# Analyse zur baulichen Suizidprävention

## Auditmappe 141178-01

UKD, ZSG  
November 2022

Loggien 1-9

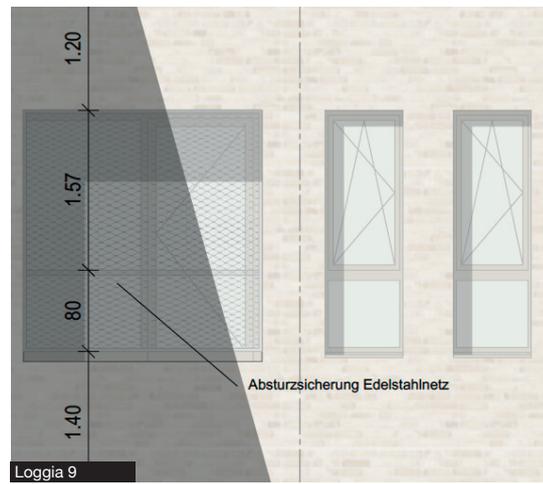
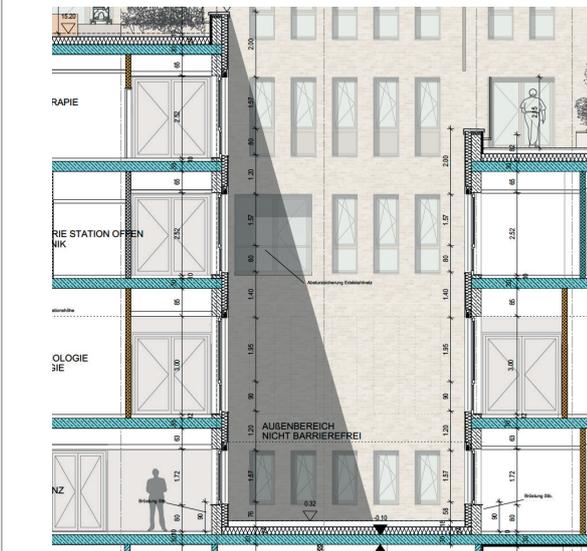
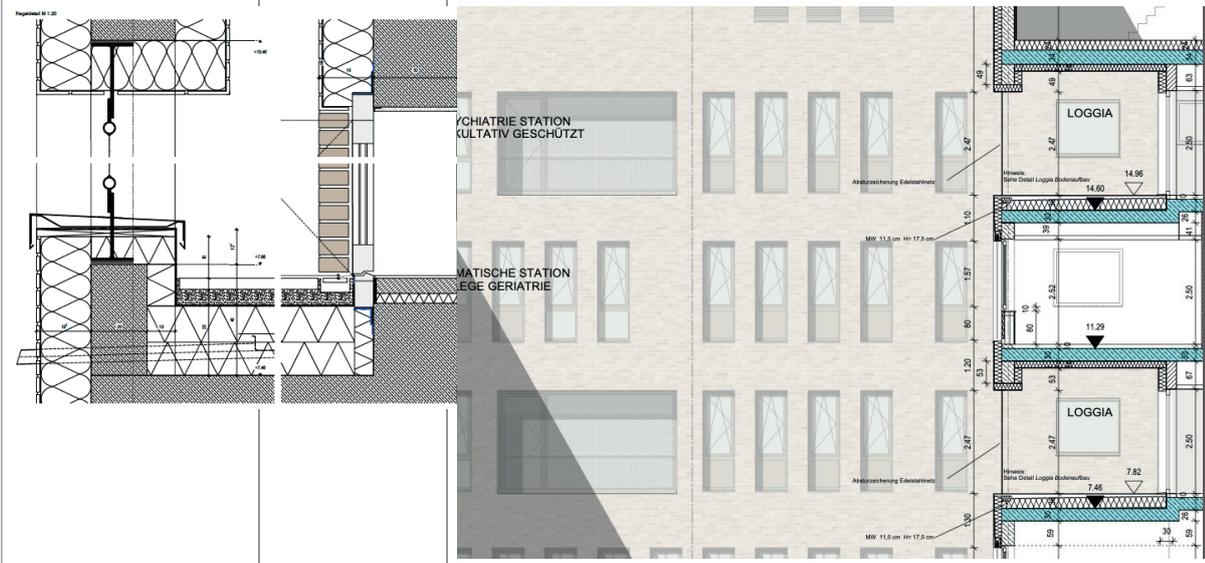
Fallhöhe (8,9)	7,50 m ab OKFF
Fallhöhe (1,3,6)	7,82 m ab OKFF
Fallhöhe (5,7)	11,39 m ab OKFF
Fallhöhe (2,4)	14,96 m ab OKFF
BRH Geländer	komplett mit Netz gesichert

Ja	Nein	Kriterium / Beschreibung
<b>Risikobewertung</b>		
		<b>SP2.01</b> <b>R</b> Am Sprungort ist ein harter Untergrund (Aufprallort) vorhanden.
☹		<i>Bei harten Untergründen steigt die Mortalitätsrate. Der Aufforderungscharakter ist erhöht. Im Außenbereich reduzieren weiche, buschartige Pflanzungen den Aufforderungscharakter von Sprungorten. Es ist zu beachten, dass die Sicherung in der Breite erfolgen muss, die durch Sprung zu erreichen wäre (z.B. 5,5 m bei 4 m Fallhöhe).</i>
		<b>SP2.02</b> <b>R</b> Aufgrund der Fallhöhe über 4 m ergibt sich ein deutliches Suizidrisiko.
☹		<i>Ab einer Fallhöhe von 4 m wurden vermehrt Kliniksuizide dokumentiert. Eine Sicherung ist erforderlich. Es ist zu beachten, dass bereits Fallhöhen von 3,50 m vereinzelt Kliniksuizide beschrieben wurden. Eine Sicherung wird empfohlen.</i>
		<b>SP2.03</b> <b>R</b> Die Fallhöhe von >8-10 m birgt ein besonderes Risiko.
☹		<i>Bei einer Fallhöhe von 8-10 m auf einen harten Untergrund enden 50 % der Stürze tödlich. Es bestehen höhere Sicherheitsanforderungen.</i>

<b>SP2.04</b> <b>Z</b> Die Terrasse/Balkon/Loggia ist sehr präsent in der Klinik.
☹		<i>Die präsenste Lage / gute Sichtbarkeit der Sturzmöglichkeit erhöht den Hinweis zur Verfügbarkeit der Suizidmethode.</i>
<b>Bewertung der Sicherung</b>		
		<b>SP2.05</b> <b>R</b> Die vertikale Sicherungshöhe (Brüstung) liegt unter 1,2m.
	☺	<i>Ab einer vertikalen Sicherungshöhe von 1,2 m wurde ein verringertes Sprungrisiko dokumentiert. Suizide können dadurch jedoch nicht ausgeschlossen werden. Zusätzlich muss ein weicher Untergrund (z.B. buschartige Bepflanzung) geschaffen werden. Ist dies nicht möglich, wird eine höhere vertikale Sicherung erforderlich. Einrichtungsgegenstände, die zum Aufstieg genutzt werden kann, erhöhen die erforderliche Sicherungshöhe.</i>
		<b>SP2.06</b> <b>R</b> Die vertikale Sicherungshöhe (Brüstung) liegt unter 2,30 m.
	☺	<i>Erkenntnisse zur vertikalen Sicherung von Sprungorten liegen von Brücken vor. Empfohlen wird dort eine minimale Sicherungshöhe von 2,30 m. Ab einer Sicherungshöhe von 2,60m wurden keine Folgesuizide mehr verzeichnet. Bei Sprungorten in Kliniken mit einer Höhe ab 8-10 m (etwa ab 3.OG) wird daher zu einer Sicherungshöhe von mind. 2,30 m geraten. Einrichtungsgegenstände, die zum Aufstieg genutzt werden kann, erhöhen die erforderliche Sicherungshöhe.</i>

<b>SP2.07</b> <b>R</b> Die Gestaltung bietet Möglichkeiten zur Überwindung der vertikalen Sicherung.
	☺	<i>Es ist darauf zu achten, dass die vertikale Sicherung nicht demontiert oder manipuliert werden kann (z.B. Aushängen oder Abreißen eines Sicherheitsnetzes). Das seitliche Umklettern muss ausgeschlossen werden. Die vertikale Sicherung darf keine Möglichkeit bieten, an ihr aufzusteigen.</i>
		<b>SP2.08</b> <b>Z</b> Ein kontrollierter Absprung ist möglich.
	☺	<i>Suizidenten nutzen bevorzugt Sprungmöglichkeiten, die einen kontrollierten Absprung bzw. ein sich Fallenlassen ermöglichen. Absprungmöglichkeiten, die mit dem Risiko verbunden sind, aus Versehen und unkontrolliert abzurutschen (z.B. Absprung von einer schrägen, glatten Fläche), haben einen geringeren Aufforderungscharakter.</i>
		<b>SP2.09</b> <b>Z</b> Es ist ein freier Blick nach unten in die Tiefe gegeben.
☹		<i>Durch den freien Blick nach unten wird die Sturzhöhe wahrnehmbar. Dadurch erhöht sich der Aufforderungscharakter. Durch Einbauten, eine Möblierung oder Pflanzung sollte ein Abstand zur potenziellen Absturzstelle geschaffen werden.</i>

<b>SP2.10</b> <b>Z</b> Die bauliche Ausführung enthält Hinweisreize.
☹		<i>Sicherungsmaßnahmen sollten nicht als solche identifiziert werden können und möglichst unauffällig gestaltet werden. Andernfalls kann ein Hinweisreiz geschaffen werden.</i>
		<b>SP2.11</b> <b>Z</b> Die bauliche Sicherung des Freibereiches schränkt die Aufenthaltsqualität ein.
	☺	<i>Der Ausblick, die Erlebbarkeit des Freiraumes und die Aufenthaltsqualitäten dürfen nicht durch bauliche Sicherungsmaßnahmen eingeschränkt werden.</i>

## Dachterrassen 10+11

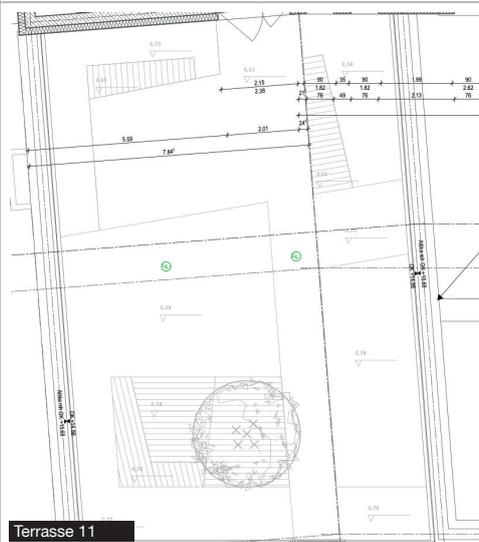
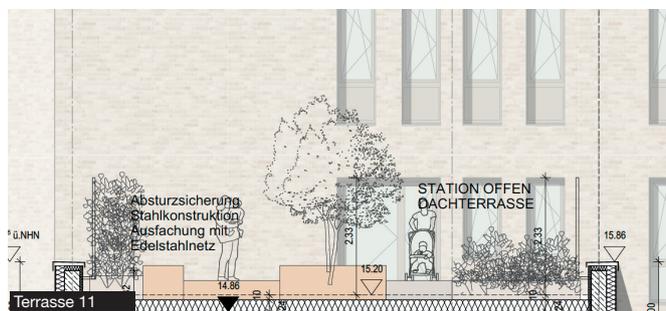
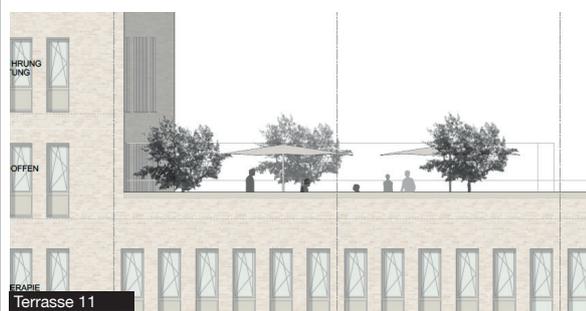
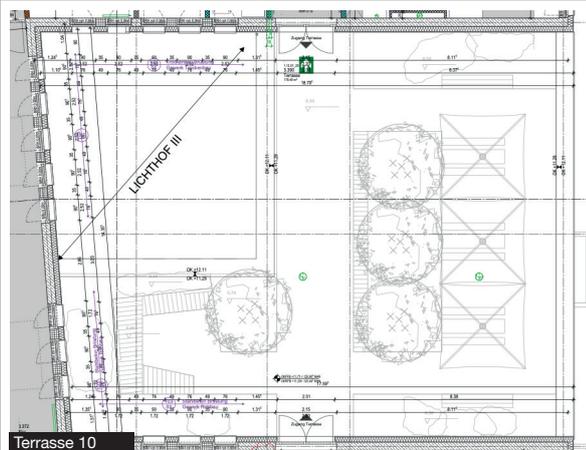
Fallhöhe (10)	13,43 m auf Fiedlerstraße (OK Attika)
Fallhöhe (11)	17,00 m (OK Attika)
BRH Geländer	ca. 1,60 m Edelstahlnetz (ab OK Pflanzung)

Ja	Nein	Kriterium / Beschreibung
<b>Risikobewertung</b>		
		<b>SP2.01 R</b> Am Sprungort ist ein harter Untergrund (Aufprallort) vorhanden.
☹		<i>Bei harten Untergründen steigt die Mortalitätsrate. Der Aufforderungscharakter ist erhöht. Im Außenbereich reduzieren weiche, buschartige Pflanzungen den Aufforderungscharakter von Sprungorten. Es ist zu beachten, dass die Sicherung in der Breite erfolgen muss, die durch Sprung zu erreichen wäre (z.B. 5,5 m bei 4 m Fallhöhe).</i>
		<b>SP2.02 R</b> Aufgrund der Fallhöhe über 4 m ergibt sich ein deutliches Suizidrisiko.
☹		<i>Ab einer Fallhöhe von 4 m wurden vermehrt Kliniksuizide dokumentiert. Eine Sicherung ist erforderlich. Es ist zu beachten, dass bereits Fallhöhen von 3,50 m vereinzelt Kliniksuizide beschrieben wurden. Eine Sicherung wird empfohlen.</i>
		<b>SP2.03 R</b> Die Fallhöhe von >8-10 m birgt ein besonderes Risiko.
☹		<i>Bei einer Fallhöhe von 8-10 m auf einen harten Untergrund enden 50 % der Stürze tödlich. Es bestehen höhere Sicherheitsanforderungen.</i>

<b>SP2.04 Z</b> Die Terrasse/Balkon/Loggia ist sehr präsent in der Klinik.
☹		<i>Die präsenste Lage / gute Sichtbarkeit der Sturzmöglichkeit erhöht den Hinweis zur Verfügbarkeit der Suizidmethode.</i>
<b>Bewertung der Sicherung</b>		
		<b>SP2.05 R</b> Die vertikale Sicherungshöhe (Brüstung) liegt unter 1,2m.
	☺	<i>Ab einer vertikalen Sicherungshöhe von 1,2 m wurde ein verringertes Sprungrisiko dokumentiert. Suizide können dadurch jedoch nicht ausgeschlossen werden. Zusätzlich muss ein weicher Untergrund (z.B. buschartige Bepflanzung) geschaffen werden. Ist dies nicht möglich, wird eine höhere vertikale Sicherung erforderlich. Einrichtungsgegenstände, die zum Aufstieg genutzt werden kann, erhöhen die erforderliche Sicherungshöhe.</i>
		<b>SP2.06 R</b> Die vertikale Sicherungshöhe (Brüstung) liegt unter 2,30 m.
☹		<i>Erkenntnisse zur vertikalen Sicherung von Sprungorten liegen von Brücken vor. Empfohlen wird dort eine minimale Sicherungshöhe von 2,30 m. Ab einer Sicherungshöhe von 2,60m wurden keine Folgesuizide mehr verzeichnet. Bei Sprungorten in Kliniken mit einer Höhe ab 8-10 m (etwa ab 3.OG) wird daher zu einer Sicherungshöhe von mind. 2,30 m geraten. Einrichtungsgegenstände, die zum Aufstieg genutzt werden kann, erhöhen die erforderliche Sicherungshöhe.</i>

<b>SP2.07 R</b> Die Gestaltung bietet Möglichkeiten zur Überwindung der vertikalen Sicherung.
☹		<i>Es ist darauf zu achten, dass die vertikale Sicherung nicht demontiert oder manipuliert werden kann (z.B. Aushängen oder Abreißen eines Sicherheitsnetzes). Das seitliche Umklettern muss ausgeschlossen werden. Die vertikale Sicherung darf keine Möglichkeit bieten, an ihr aufzusteigen.</i>
		<b>SP2.08 Z</b> Ein kontrollierter Absprung ist möglich.
☹		<i>Suizidenten nutzen bevorzugt Sprungmöglichkeiten, die einen kontrollierten Absprung bzw. ein sich Fallenlassen ermöglichen. Absprungmöglichkeiten, die mit dem Risiko verbunden sind, aus Versehen und unkontrolliert abzurutschen (z.B. Absprung von einer schrägen, glatten Fläche), haben einen geringeren Aufforderungscharakter.</i>
		<b>SP2.09 Z</b> Es ist ein freier Blick nach unten in die Tiefe gegeben.
☹		<i>Durch den freien Blick nach unten wird die Sturzhöhe wahrnehmbar. Dadurch erhöht sich der Aufforderungscharakter. Durch Einbauten, eine Möblierung oder Pflanzung sollte ein Abstand zur potenziellen Absturzstelle geschaffen werden.</i>

<b>SP2.10 Z</b> Die bauliche Ausführung enthält Hinweisreize.
☹		<i>Sicherungsmaßnahmen sollten nicht als solche identifiziert werden können und möglichst unauffällig gestaltet werden. Andernfalls kann ein Hinweisreiz geschaffen werden.</i>
		<b>SP2.11 Z</b> Die bauliche Sicherung des Freibereiches schränkt die Aufenthaltsqualität ein.
	☺	<i>Der Ausblick, die Erlebbarkeit des Freiraumes und die Aufenthaltsqualitäten dürfen nicht durch bauliche Sicherungsmaßnahmen eingeschränkt werden.</i>

## Dachterrasse 12

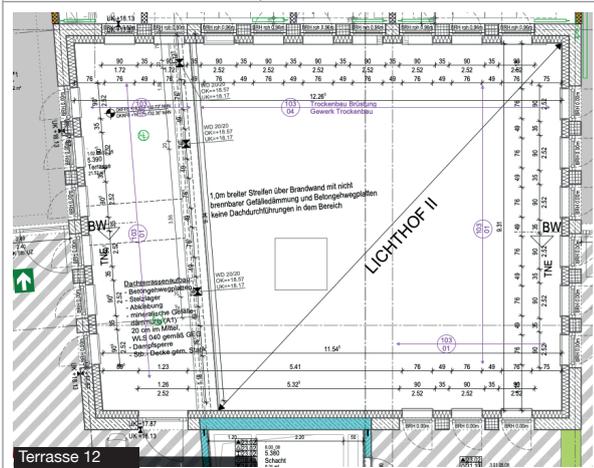
Fallhöhe (12)	18,53 m ab OKFF Terrasse
BRH Geländer	???

Ja	Nein	Kriterium / Beschreibung
<b>Risikobewertung</b>		
		<b>SP2.01 R</b> Am Sprungort ist ein harter Untergrund (Aufprallort) vorhanden.
☹		<i>Bei harten Untergründen steigt die Mortalitätsrate. Der Aufforderungscharakter ist erhöht. Im Außenbereich reduzieren weiche, buschartige Pflanzungen den Aufforderungscharakter von Sprungorten. Es ist zu beachten, dass die Sicherung in der Breite erfolgen muss, die durch Sprung zu erreichen wäre (z.B. 5,5 m bei 4 m Fallhöhe).</i>
		<b>SP2.02 R</b> Aufgrund der Fallhöhe über 4 m ergibt sich ein deutliches Suizidrisiko.
☹		<i>Ab einer Fallhöhe von 4 m wurden vermehrt Kliniksuizide dokumentiert. Eine Sicherung ist erforderlich. Es ist zu beachten, dass bereits Fallhöhen von 3,50 m vereinzelt Kliniksuizide beschrieben wurden. Eine Sicherung wird empfohlen.</i>
		<b>SP2.03 R</b> Die Fallhöhe von >8-10 m birgt ein besonderes Risiko.
☹		<i>Bei einer Fallhöhe von 8-10 m auf einen harten Untergrund enden 50 % der Stürze tödlich. Es bestehen höhere Sicherheitsanforderungen.</i>

<b>SP2.04 Z</b> Die Terrasse/Balkon/Loggia ist sehr präsent in der Klinik.
	☺	<i>Die präsenste Lage / gute Sichtbarkeit der Sturzmöglichkeit erhöht den Hinweis zur Verfügbarkeit der Suizidmethode.</i>
<b>Bewertung der Sicherung Es fehlen Angaben!</b>		
		<b>SP2.05 R</b> Die vertikale Sicherungshöhe (Brüstung) liegt unter 1,2m.
☹	☺	<i>Ab einer vertikalen Sicherungshöhe von 1,2 m wurde ein verringertes Sprungrisiko dokumentiert. Suizide können dadurch jedoch nicht ausgeschlossen werden. Zusätzlich muss ein weicher Untergrund (z.B. buschartige Bepflanzung) geschaffen werden. Ist dies nicht möglich, wird eine höhere vertikale Sicherung erforderlich. Einrichtungsgegenstände, die zum Aufstieg genutzt werden kann, erhöhen die erforderliche Sicherungshöhe.</i>
		<b>SP2.06 R</b> Die vertikale Sicherungshöhe (Brüstung) liegt unter 2,30 m.
☹	☺	<i>Erkenntnisse zur vertikalen Sicherung von Sprungorten liegen von Brücken vor. Empfohlen wird dort eine minimale Sicherungshöhe von 2,30 m. Ab einer Sicherungshöhe von 2,60m wurden keine Folgesuizide mehr verzeichnet. Bei Sprungorten in Kliniken mit einer Höhe ab 8-10 m (etwa ab 3.OG) wird daher zu einer Sicherungshöhe von mind. 2,30 m geraten. Einrichtungsgegenstände, die zum Aufstieg genutzt werden kann, erhöhen die erforderliche Sicherungshöhe.</i>

<b>SP2.07 R</b> Die Gestaltung bietet Möglichkeiten zur Überwindung der vertikalen Sicherung.
☹	☺	<i>Es ist darauf zu achten, dass die vertikale Sicherung nicht demontiert oder manipuliert werden kann (z.B. Aushängen oder Abreißen eines Sicherheitsnetzes). Das seitliche Umklettern muss ausgeschlossen werden. Die vertikale Sicherung darf keine Möglichkeit bieten, an ihr aufzusteigen.</i>
		<b>SP2.08 Z</b> Ein kontrollierter Absprung ist möglich.
☹	☺	<i>Suizidenten nutzen bevorzugt Sprungmöglichkeiten, die einen kontrollierten Absprung bzw. ein sich Fallenlassen ermöglichen. Absprungmöglichkeiten, die mit dem Risiko verbunden sind, aus Versehen und unkontrolliert abzurutschen (z.B. Absprung von einer schrägen, glatten Fläche), haben einen geringeren Aufforderungscharakter.</i>
		<b>SP2.09 Z</b> Es ist ein freier Blick nach unten in die Tiefe gegeben.
☹	☺	<i>Durch den freien Blick nach unten wird die Sturzhöhe wahrnehmbar. Dadurch erhöht sich der Aufforderungscharakter. Durch Einbauten, eine Möblierung oder Pflanzung sollte ein Abstand zur potenziellen Absturzstelle geschaffen werden.</i>

<b>SP2.10 Z</b> Die bauliche Ausführung enthält Hinweisreize.
☹	☺	<i>Sicherungsmaßnahmen sollten nicht als solche identifiziert werden können und möglichst unauffällig gestaltet werden. Andernfalls kann ein Hinweisreiz geschaffen werden.</i>
		<b>SP2.11 Z</b> Die bauliche Sicherung des Freibereiches schränkt die Aufenthaltsqualität ein.
☹	☺	<i>Der Ausblick, die Erlebbarkeit des Freiraumes und die Aufenthaltsqualitäten dürfen nicht durch bauliche Sicherungsmaßnahmen eingeschränkt werden.</i>

Fenster Typ AF02

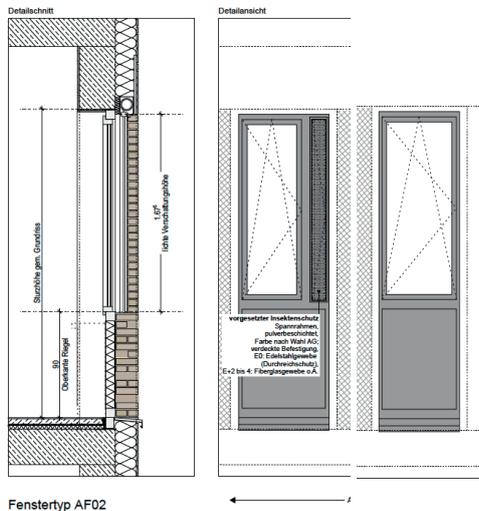
Art des Fensters		Lüftungsmöglichkeiten für Patienten	
??	Dreh-Kipp-Fenster, nur Kippen möglich		Fenster kann frei geöffnet werden.
	Drehfenster		Kippmöglichkeit am Hauptfenster
	Wendefenster		Oberlicht kann gekippt werden.
	Schiebefenster	x	Drehfenster Öffnung bis 12 cm
	Oberlicht: Dreh-Fenster		Art der Sicherung
	Oberlicht: Kippfenster (außer Funktion)	??	Verschlossenes Fensterelement
	Oberlicht: Festverglast	x	Schmale Drehflügel
x	Kein Oberlicht vorhanden		Begrenzung durch bauliche Zusatzelemente
	Festverglastes Element rechts unten		Lamellensicherung / Gitter
			Deaktivierung Kippfunktion Oberlicht rechts

Nr.	Ja	Nein	Kriterium / Beschreibung
<b>Atmosphärische Aspekte: Fenster Fenster Typ 1 (Patientenzimmer Psychiatrie)</b>			
<i>Bewertung:</i> ❁❁❁❁			
SP3.01	☹️	😊	<p><b>Z</b> Die Frischluftzufuhr ist nicht ausreichend. <b>Angaben fehlen</b></p> <p><i>Eine schlechte Raumluftqualität ist ein Stressor für Patienten und Mitarbeiter. Im Sinne einer therapeutischen und somit auch suizidpräventiven Gestaltung sind ausreichende Lüftungsmöglichkeiten vorzusehen. Eine Lüftung über gekippte Fenster ist unzureichend. Um eine gute Belüftung auch im Sommer sicherzustellen, kann eine technische Unterstützung sinnvoll sein.</i></p>
SP3.02		😊	<p><b>Z</b> Die Erlebbarkeit der Frischluft ist nicht gegeben.</p> <p><i>Die zuströmende Frischluft sollte für die Patienten erlebbar sein. Der wahrnehmbare Kontakt zum Freiraum kann Beengungsgefühle reduzieren. Eine Lüftung für Kippfenster oder Oberlichter ist ungeeignet.</i></p>

SP3.03		😊	<p><b>Z</b> Es ist kein wirksamer Sonnenschutz vorhanden.</p> <p><i>In Patientenzimmern mit Süd-Westausrichtung sollte ein wirksamer - sprich außenliegender Sonnenschutz vorhanden sein.</i></p>
SP3.04	☹️	😊	<p><b>Z</b> Der Sonnenschutz kann vom Patienten nicht selbstständig reguliert werden.</p> <p><i>Möglichkeiten für Patienten, die Umwelt zu beeinflussen, sind Teil eines aktivierenden Umfeldes, um Hospitalisierungsschäden zu vermeiden. <b>Angaben fehlen</b></i></p>
SP3.05		😊	<p><b>Z</b> Die Fenstersicherung wirkt sehr restriktiv und entspricht nicht dem Normalitätsprinzip.</p> <p><i>Bauliche Suizidpräventionsmaßnahmen, die als solche erkennbar sind, können einen Hinweisreiz zu einer Methode beinhalten.</i></p>
SP3.06		😊	<p><b>Z</b> Durch die Fensterlösung wird die Stigmatisierung befördert.</p> <p><i>Die Fenstergestaltung beeinflusst die Wirkung des Gebäudes nach außen. Restriktive Lösungen können sich beispielsweise negativ auf Compliance, präklinische Suizide oder die Stigmatisierung psychischer Erkrankungen auswirken.</i></p>

SP3.07		😊	<p><b>Z</b> Es ist kein freier Ausblick gegeben.</p> <p><i>Ein freier Blick nach außen kann das Gefühl von Enge im Raum reduzieren. Sicherungen (z.B. Gitter) dürfen den Ausblick nicht stören.</i></p>

- Kann der Patient die gesicherten Fenster ankippen?*
- Kann der Sonnenschutz vom Patienten gesteuert werden?*

Nr.	Ja	Nein	Kriterium / Beschreibung
<b>Sturzsicherung: Fenster Typ 1 (Angaben beziehen sich auf die oben angeführte maximale Fallhöhe)</b>			
<b>Muss das Fenster gesichert werden?</b>		<b>ja // Niveau: hoch</b>	
<b>Muss das Oberlicht, falls vorhanden, gesichert werden?</b>		<b>ja // Niveau: hoch</b>	
<b>Gefahrenpotential</b>			
SP4.01			<p><b>R</b> Aufgrund der Fallhöhe von über 4 m ergibt sich ein Suizidrisiko.</p> <p><i>Ab einer Fallhöhe von 4 m wurden Kliniksuzide dokumentiert. Eine Sicherung ist erforderlich.</i></p>
SP4.02			<p><b>R</b> Die Fallhöhe von &gt;8-10 m birgt ein besonderes Risiko.</p> <p><i>Bei einer Fallhöhe von 8-10 m auf einen harten Untergrund enden 50 % der Stürze tödlich. Es bestehen höhere Sicherheitsanforderungen.</i></p>
SP4.03			<p><b>R</b> Am Sprungort ist ein harter Untergrund (Aufprallort) vorhanden.</p> <p><i>Bei harten Untergründen steigt die Mortalitätsrate. Der Aufforderungscharakter ist erhöht. Im Außenbereich reduzieren weiche, buschartige Pflanzungen den Aufforderungscharakter von Sprungorten. Es ist zu beachten, dass die Sicherung in der Breite erfolgen muss, die durch Sprung zu erreichen wäre (z.B. 5,5 m bei 4 m Fallhöhe).</i></p>

SP4.04			<p><b>R</b> Die Brüstungshöhe des Fensters liegt unter 1,2 m.</p> <p><i>Ab einer Brüstungshöhe von 1,2 m wurde ein verringertes Sprungrisiko dokumentiert. Suizide können dadurch jedoch nicht ausgeschlossen werden. Zusätzlich muss ein weicher Untergrund (z.B. buschartige Bepflanzung) geschaffen werden. Ist dies nicht möglich oder liegt die Fallhöhe &gt;8-10 m, wird eine zusätzliche Fenstersicherung erforderlich. Die Brüstungshöhe kann durch das Einbringen einer Barriere in die Fensterlaibung erhöht werden.</i></p>
SP4.05			<p><b>R</b> Die Brüstungshöhe des Oberlichtes liegt unter 2,30 m.</p> <p><i>Ab einer Brüstungshöhe von 2,30 m werden Sprungsuizide unwahrscheinlicher, so dass der Sicherheitsanspruch an die Fenster sinkt. Einrichtungsgegenstände, die zum Aufstieg genutzt werden können, reduzieren die Brüstungshöhe.</i> <i>Bei Sprungorten mit einer Fallhöhe unter 8-10 m (etwa bis 2.OG) kann das Sicherungsniveau gesenkt werden, sofern eine weiche, buschartige Pflanzung vor dem Fenster vorhanden ist.</i></p>

Nr.	Ja	Nein	Kriterium / Beschreibung
<b>Dreh-kipp-Flügel links</b>			
<b>Sicherung durch Beschränkung auf Kippfunktion</b>			
Bewertung: ○○○○○○ <b>Angaben fehlen</b>			
SP4.10			<p><b>R</b> Das Kippfenster kann so manipuliert werden, dass es komplett zu öffnen ist.</p> <p><i>Lange Hebelarme bei Kippfenstern sollten vermieden werden, da sie zur Überwindung der Sicherung genutzt werden können. Fensterscheren, die ausgehangen werden können, sind für den psychiatrischen Bereich ungeeignet.</i></p>
SP4.11			<p><b>R</b> Es besteht ein Aufforderungscharakter zur Manipulation des Kippfensters.</p> <p><i>Je leichter die Manipulation erfolgen kann, desto höher der Aufforderungscharakter. Ein Kriterium ist die gute Erreichbarkeit (Höhe) des Elementes. Aufstiegsmöglichkeiten im Raum (Fensterbrett oder Möbel) sind zu berücksichtigen.</i></p>
<b>Vom Patienten zu öffnende Drehflügel / Wendflügel</b>			
Bewertung: ●○○○○○

SP4.12			<p><b>R</b> Der Drehflügel kann einfach durchstiegen werden kann.</p> <p><i>Lichte Öffnungsbreite über 12 cm sind zu vermeiden. Dies kann durch ein sehr schmales Lüftungselement erreicht werden. Breitere Fenster müssen durch bauliche Elemente (z.B. Stopper) in der maximalen Öffnungsweite begrenzt werden.</i></p>
SP4.13			<p><b>R</b> Der Drehflügel kann so manipuliert werden, dass er durchstiegen werden kann.</p> <p><i>Bauliche Elemente zu Begrenzung der Öffnungsweite müssen vandalismussicher sein.</i></p>
SP4.14			<p><b>R</b> Es besteht ein Aufforderungscharakter zur Manipulation des Fensters.</p> <p><i>Je leichter die Manipulation erfolgen kann, desto höher der Aufforderungscharakter.</i></p>
